## PARERE ISTRUTTORIO CONCLUSIVO

### MARCHI INDUSTRIALE S.p.A.

*Proc. ID 101/12757*

*“Ristrutturazione magazzino in disuso per stoccaggio materie prime”*

*Planimetria generale - stato di fatto (rev 1, febb. 2023)*  
(marchi\_ristrutt\_sett\_n\_mns\_aia\_integraz\_plan\_sf\_rev1)

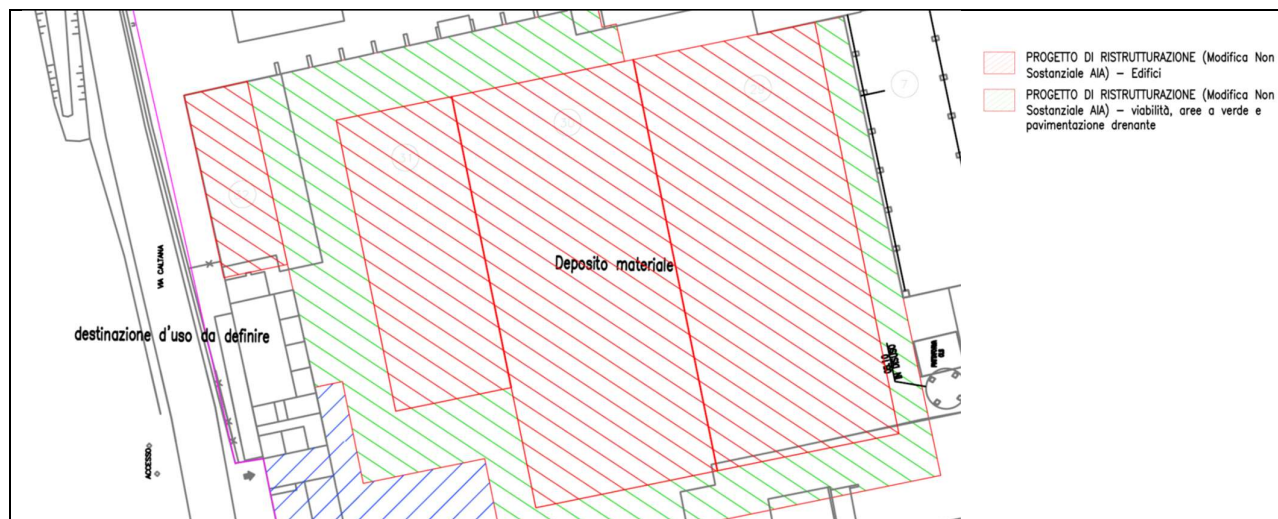
Il Gestore rappresenta che la destinazione d'uso di tale area non è stata definita nella configurazione autorizzata dall'AIA vigente.
